Ehitise tuleohutusaudit

Korterelamu tuleohutusalane hindamine

Tare Kesklinna linnaosa, Tallinn, Harju maakond

Hoone kujad naaberehitistega

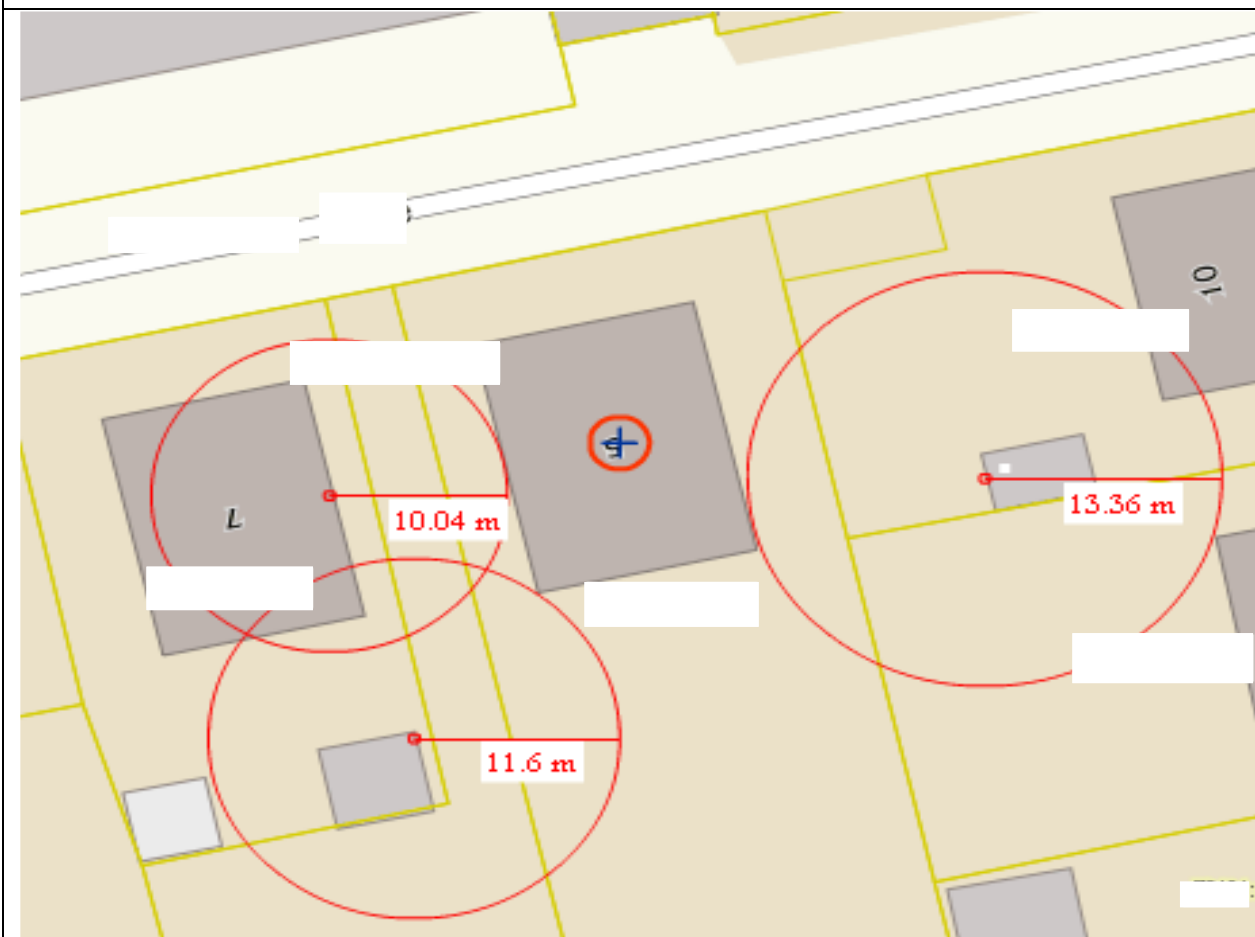
- ✓ Kinnistul asuval korterelamu on 8 m tuleohutuskaja tagatud naaberehitistega.
